VYSVĚTLENÍ ZADÁVACÍ DOKUMENTACE Č. 1

Cyklostezka Šternberk - Dolní Žleb, II. a III. etapa

Město Šternberk

ŘEZ E-E km 0,860

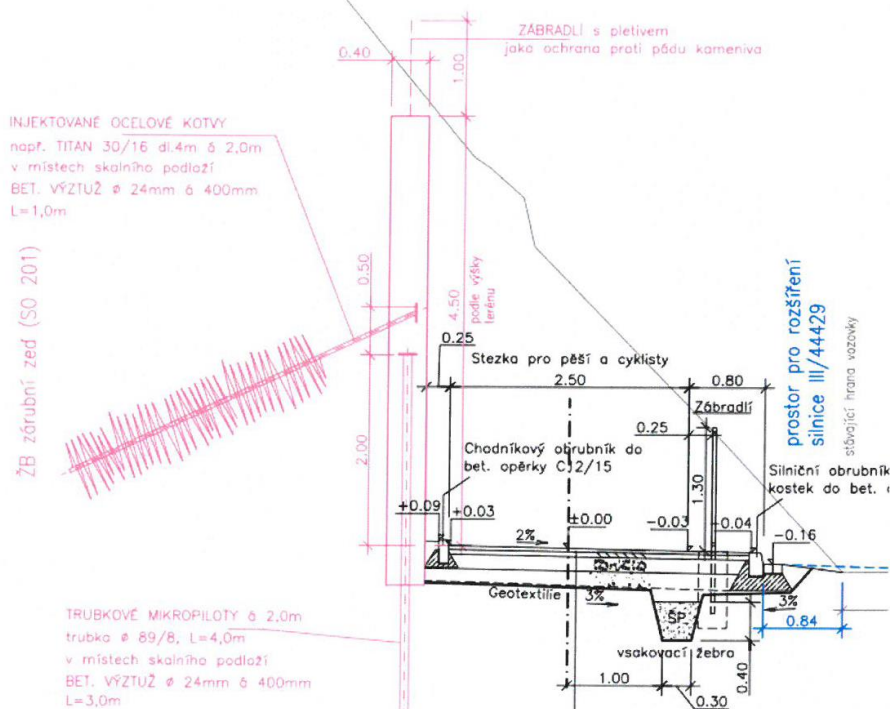
- 4) Technická zpráva k opěrné zdi uvádí zřízení drátěného oplocení nad cyklostezkou:

Tento požadavek uvádí také příčný řez:

V poskytnutých VV toto požadované oplocení není uvedeno.

Zmiňovaný text se týká opěrné zdi realizované v I. etapě stavby (km 0,016 – 0,064), vzorový příčný řez je pro komunikaci v km 0,860. Na opěrné zdi III. etapy stavby nebude drátěné oplocení umístěno.
